SYNOPSIS

VORHABENBEZOGENER BEBAUUNGSPLAN „HOCHDORFER STRASSE 14 – 16“ der Ortsgemeinde Rödersheim - Gronau

Frühzeitige Beteiligung der Träger öffentlicher Belange nach § 4 Abs. 1 BauGB und Beteiligung der Nachbargemeinden nach § 2 Abs. 2 BauGB

Ortsgemeinde Rödersheim-Gronau
 Vorhabenbezogener Bebauungsplan „Hochdorfer Straße 14 – 16“
 SYNOPSE - Behörden und Träger öffentlicher Belange

Anhang 1: Betroffenheit des Teilgeltungsbereiches 1 bei einem außergewöhnlichen Starkereignis

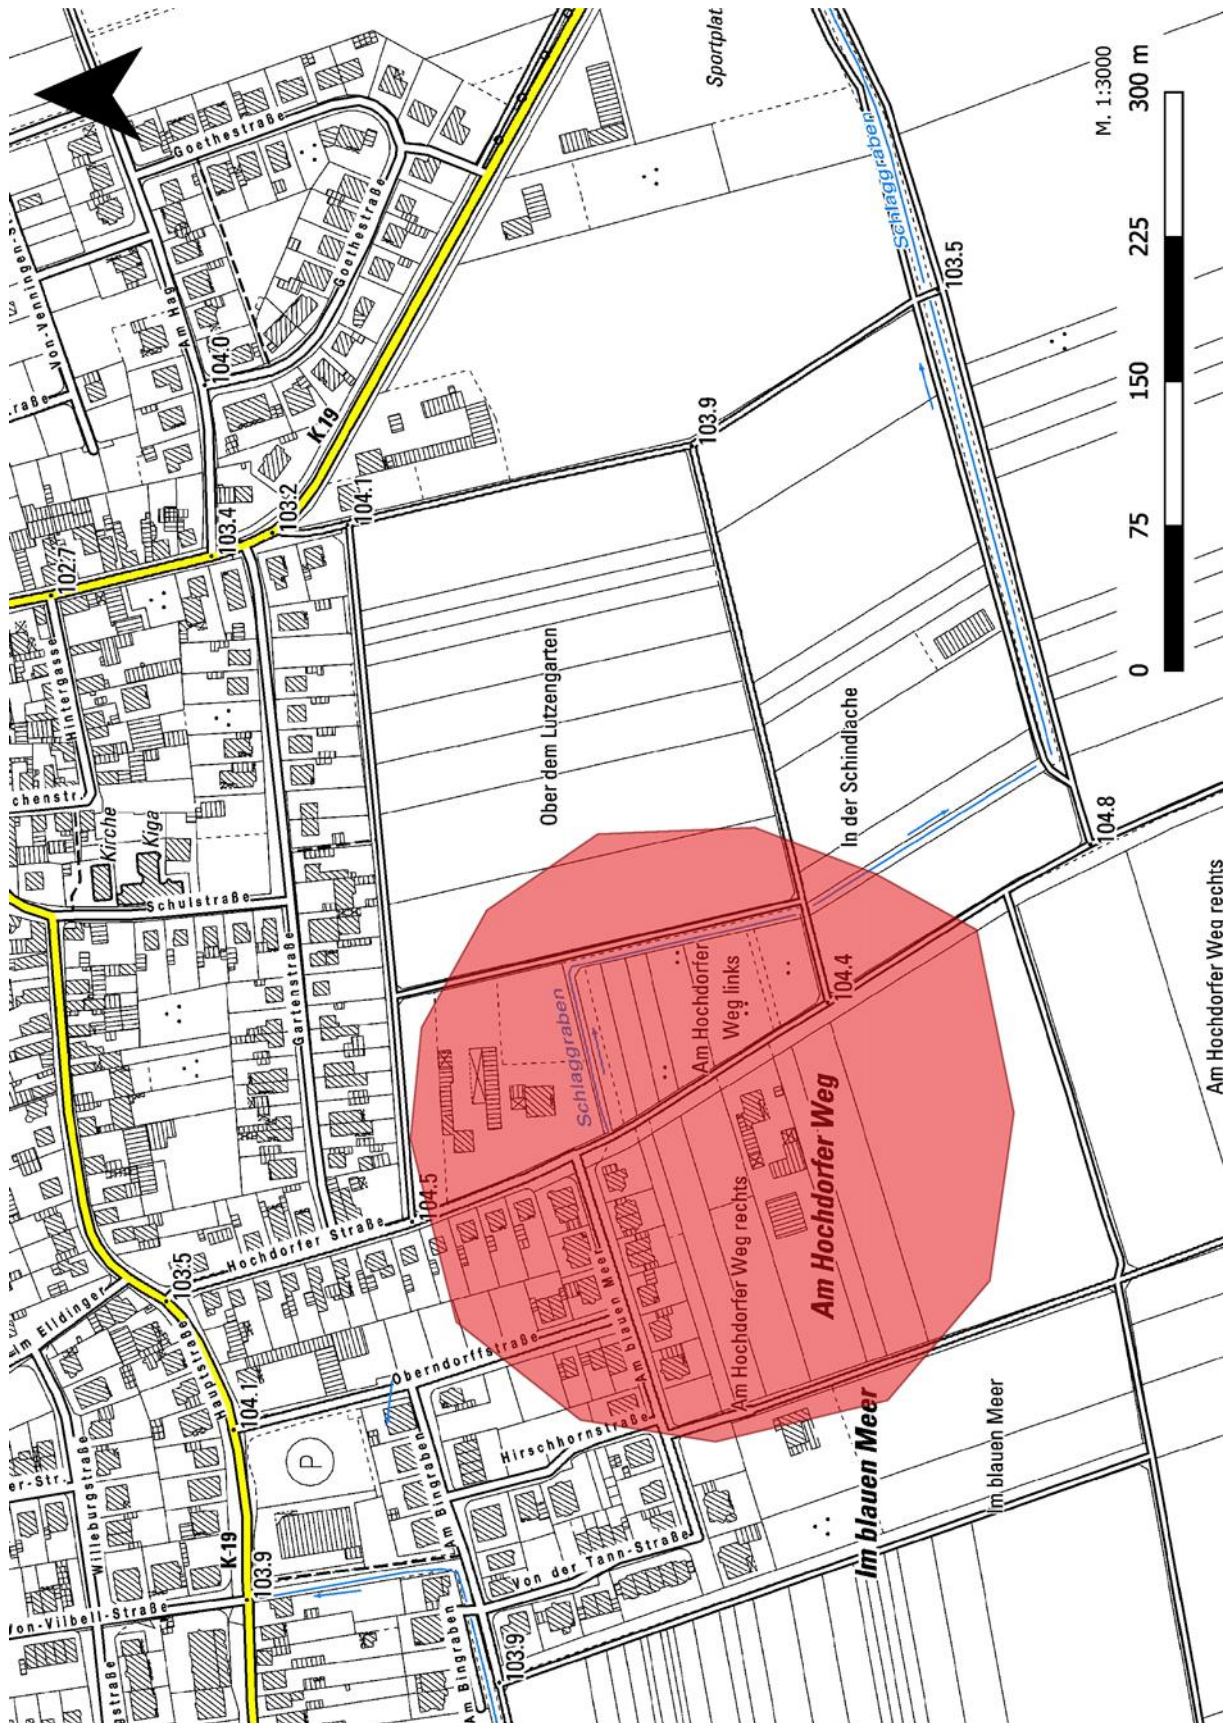
OZ	Träger/ Beteiligte Vorgebrachte Stellungnahmen	Abwägung/ Beschlussvorschlag
	<p>3. Niederschlagswasserbewirtschaftung /Sturzflutgefahren</p> <p>Laut Begründung und Beschreibung ist die „Gesamtversiegelung nach aktueller Planung relativ hoch.“ <i>“Dies ergibt sich aus dem gewählten Verdichtungsansatz in Verbindung mit einer erhöhten Stellplatzpflicht“</i>. Es wird beabsichtigt, durch extensiv begrünte Flachdächer, intensiv begrünte Tiefgarage, Baum- und Strauchpflanzungen dies „teilweise zu kompensieren“.</p> <p>Die Ansätze sind zwar grundsätzlich richtig, aus wasserwirtschaftlicher Sicht jedoch nicht die zielfördernde Vorgehensweise. Bei der Aufstellung eines Bebauungsplanes sind <u>zuerst</u> die Belange des lokalen Wasserhaushalts, den Erhalt eines ausgeglichenen Wasserhaushalts zu berücksichtigen. <u>Erst im Weiteren</u> ergibt sich wie viel Versiegelung im Plangebiet zugelassen werden kann.</p> <p>Der Erhalt des lokalen Wasserhaushalts (DWA A 100) und die Fragestellungen zur Wasserhaushaltsbilanz (DWA-M 102-4) sind bei der Entwässerungsplanung zu berücksichtigen.</p> <p>Die konsequente Verfolgung der Zielvorgabe „Erhalt des lokalen Wasserhaushalts“ bedeutet für Entwässerungskonzepte vor allem den möglichst weitgehenden Erhalt von Vegetation (Verdunstung) und Flächendurchlässigkeit (Verdunstung, Versickerung, Grundwasserneubildung). Damit kann der oberflächige Abfluss gegenüber ableitungsbetonten Entwässerungskonzepten (deutlich) reduziert und an den unbebauten Zustand angenähert werden.</p> <p>Die Verdunstung (Evapotranspiration bzw. Sublimation) ist zur neuen, zentralen Komponente geworden um den natürlichen Wasserkreislauf möglichst vollständig wiederherzustellen.</p> <p>Die Vorgaben nach dem technischen Regelwerk der DWA und hier insbesondere dem DWA-A 100 „Leitlinien der integralen Siedlungsentwässerung [ISiE]“ neben der Arbeits- und Merkblattreihe DWA-/M 102 sind in den Vordergrund zu stellen.</p> <p>Es sind Festsetzungen zur möglichst intensiven Begrünung aller Dachflächen aufzuführen. Da die Hauptgebäude am Ortsrand geplant werden, ist eine Abweichung der Bestandgebäude im Sinne einer klimagerechten Planung wünschenswert.</p>	<p>Zu 3.</p> <p>Für das Plangebiet wurde eine Wasserhaushaltsbilanz zur Bebauung „Hochdorfer Straße 14–16“ erstellt (18.06.2025, fortgeschrieben am 27.04.2026). Ziel der Untersuchung war es, bereits frühzeitig im Planungsprozess Maßnahmen zur Niederschlagswasserbewirtschaftung zu entwickeln und die Auswirkungen der Planung auf den lokalen Wasserhaushalt zu bewerten. Grundlage der Untersuchung bilden insbesondere die Anforderungen des DWA-A 100 sowie des DWA-M 102-4.</p> <p>Die Wasserhaushaltsbilanz kommt zu dem Ergebnis, dass durch geeignete Maßnahmen zur Rückhaltung, Verdunstung und gedrosselten Ableitung des Niederschlagswassers die Veränderungen des natürlichen Wasserhaushalts auf ein tolerierbares Maß reduziert werden können. Hierzu dienen insbesondere:</p> <ul style="list-style-type: none"> - extensive Dachbegrünungen in den Baufeldern 2 und 3, - Fassadenbegrünungen, - Baum- und Strauchpflanzungen, - wasserdurchlässige Oberflächenbefestigungen, - Rückhaltevolumina und Regenwassermanagement, - gedrosselte Ableitung des Niederschlagswassers in den Schlaggraben. <p>Die Begrünungsmaßnahmen dienen ausdrücklich auch der Erhöhung der Verdunstungsleistung und damit dem Erhalt eines möglichst ausgeglichenen lokalen Wasserhaushalts.</p> <p>Das Entwässerungskonzept sieht vor, das Niederschlagswasser gesammelt einem Regenrückhaltesystem zuzuführen und anschließend gedrosselt in den Schlaggraben einzuleiten. Die Ableitungsmenge wird hierbei auf 5 l/s begrenzt.</p> <p>Die Flachdächer in den Baufeldern 2 und 3 sind extensiv zu begrünen; eine Kombination mit PV-Anlagen ist möglich und mit positiven Synergieeffekten hinsichtlich der Energieausbeute verbunden. Aus Gründen des Ortsbildes wird bei geneigten Dachflächen im Baufeld 1 keine Begrünung zwingend vorgegeben.</p>

OZ	Träger/ Beteiligte Vorgebrachte Stellungnahmen	Abwägung/ Beschlussvorschlag
	<p>Eine möglichst intensive Begrünung der Gebäudefassaden sind zum Erhalt des lokalen Wasserhaushalts (hier primär Thema Verdunstung) vorzusehen. Ansätze zur Verdunstung (Fassadenbegrünung) in Anlehnung an die Tabelle 3 nach DWA-M 102-4/BW-M-3-4 sind zu beachten.</p> <p>Die Baugebiete sind so zu gestalten, dass der Grad der Versiegelung so gering wie möglich gehalten wird. Flächen für Zufahrten und Stellplätze sind mit wasserdurchlässigen Belägen auszuführen. Die anfallenden, nicht schädlich verunreinigten Niederschlagswasser sind nach Möglichkeit breitflächig auf den Grundstücken vor Ort zu versickern oder in Zisternen zwischen zu speichern und als Brauchwasser zu nutzen.</p> <p>Zielführend wären z. B. Versickerungsanlagen- Mulden im Anschluss an den 5 m Gewässerrandstreifen, im 10 m Bereich des Gewässers anzuordnen.</p> <p>Es ist eine <u>Wasserhaushaltsbilanz</u> und eine Detailplanung der Niederschlagswasserbewirtschaftung aufzustellen und mit der Struktur- und Genehmigungsdirektion Süd, Referat 34 abzustimmen.</p> <p>Für das Plangebiet ist ein wasserrechtliches Erlaubnisverfahren durchzuführen.</p> <p>Die Betroffenheit des Plangebietes bei einem <u>außergewöhnlichen Starkregenereignis</u> entnehmen Sie bitte aus beigefügter Darstellung. Anhang 1. Bei <u>extremem Starkregen</u> ist die Betroffenheit noch größer. Bei der Aufstellung des Niederschlagswasserbewirtschaftungskonzeptes ist diesem Rechnung zu tragen.</p>	<p>Die Begrünung von Gebäudefassaden ist an den Ostfassaden in den Baufeldern 2 Nord und 3 vorgegeben. Dies dient der Einbindung des Wohnquartiers in die umgebende Landschaft. Der Umfang und die Art der Fassadenbegrünung zur Erhöhung des Verdunstungsanteils basieren auf dem Entwässerungskonzept und der Wasserhaushaltsbilanz.</p> <p>Im Bodengutachten vom 02.04.2024 wurde festgestellt, dass die anstehenden Böden nur eingeschränkt versickerungsfähig sind. Der Schwerpunkt der Niederschlagswasserbewirtschaftung liegt daher – entsprechend den wasserwirtschaftlichen Zielsetzungen – auf Rückhaltung und Verdunstung.</p> <p>Der Gewässerrandstreifen ist 5 m breit geplant; dies liegt auch dem Entwässerungskonzept vom 26.06.2025 zugrunde. Maßnahmen innerhalb des 10 m Bereichs des Schlaggrabens (Gewässer 3. Ordnung) bedürfen einer wasserrechtlichen Genehmigung nach § 31 LWG – bei der unteren Wasserbehörde der Kreisverwaltung Rhein-Pfalz-Kreis.</p> <p>Die Wasserhaushaltsbilanz sowie das Entwässerungskonzept wurden vorab mit der SGD Süd abgestimmt und werden im weiteren Verfahren bzw. spätestens im Rahmen der Beteiligung nach § 4 Abs. 2 BauGB vorgelegt sowie im weiteren Baugenehmigungsverfahren abgestimmt.</p> <p>Die Durchführung eines wasserrechtlichen Erlaubnisverfahrens für die Niederschlagswasserbewirtschaftung wird im Bebauungsplan unter den Hinweisen aufgenommen.</p> <p>Die Hinweise zu Starkregenereignissen und Sturzflutgefahren wurden berücksichtigt. Das Entwässerungskonzept beinhaltet Rückhaltevolumina zur schadloßen Zwischenspeicherung größerer Niederschlagsereignisse. Darüber hinaus erfolgt eine hochwasserangepasste Planung des Bauvorhabens. Aufgrund der weitgehend ebenen Topographie sind keine hohen Fließgeschwindigkeiten zu erwarten.</p>

OZ	Träger/ Beteiligte Vorgebrachte Stellungnahmen	Abwägung/ Beschlussvorschlag
		<p><u>Beschlussvorschlag:</u> <i>Der Rat der Ortsgemeinde Rödersheim-Gronau nimmt die Stellungnahme der SGD Süd zur Kenntnis.</i></p> <p><i>Die Anregungen werden entsprechend der Abwägung berücksichtigt und in die Planunterlagen bzw. Hinweise (Ziffer 4 „Niederschlagswasser“) zum Bebauungsplan ergänzend aufgenommen.</i></p> <p>Beschlussergebnis zu T1.</p>
	<p>4. <u>Bodenschutz</u></p> <p>Im Geltungsbereich des Bebauungsplanes befinden sich laut aktuellem Erfassungsstand des Boden-Informationssystems Rheinland-Pfalz, Bodenschutzkataster (BIS-BoKat) keine bodenschutzrelevanten Flächen.</p> <p>Jedoch können sich im Geltungsbereich des o.g. Bebauungsplanes mir nicht bekannte und daher nicht erfasste Bodenbelastungen / schädliche Bodenveränderungen, Altstandorte / Verdachtsflächen und / oder Altablagerungen befinden.</p> <p>Sollten sich Hinweise auf abgelagerte Abfälle (Altablagerungen), stillgelegte Anlagen, bei denen mit umweltgefährdenden Stoffen umgegangen wurde (Altstandorte) oder gefahrverdächtige Beeinträchtigungen der Bodenfunktionen wie z.B. Schadstoffverunreinigungen (Verdachtsflächen), Bodenverdichtungen oder -erosionen (schädliche Bodenveränderungen) ergeben, so ist umgehend die Struktur- und Genehmigungsdirektion Süd - Regionalstelle Wasserwirtschaft, Abfallwirtschaft, Bodenschutz Neustadt zu informieren und das weitere Vorgehen abzustimmen.</p>	<p>Zu 4.</p> <p>Kenntnisnahme</p> <p>Nach aktuellem Kenntnisstand sind innerhalb des Plangebiets keine bodenschutzrelevanten Flächen im Bodenschutzkataster erfasst.</p> <p>Der Hinweis, dass bei Auftreten von Bodenbelastungen, Altablagerungen oder sonstigen Verdachtsmomenten die SGD Süd unverzüglich zu informieren ist, wird als Hinweis in den Bebauungsplan aufgenommen.</p> <p><u>Beschlussvorschlag:</u> <i>Der Rat der Ortsgemeinde Rödersheim-Gronau nimmt die Stellungnahme der SGD Süd zur Kenntnis.</i></p> <p><i>Der Hinweis zum Bodenschutz wird entsprechend der Abwägung berücksichtigt und in die textlichen Festsetzungen unter „Hinweise“, Ziffer 12 „Bodenschutz“ ergänzend aufgenommen.</i></p> <p>Beschlussergebnis zu T1.</p>
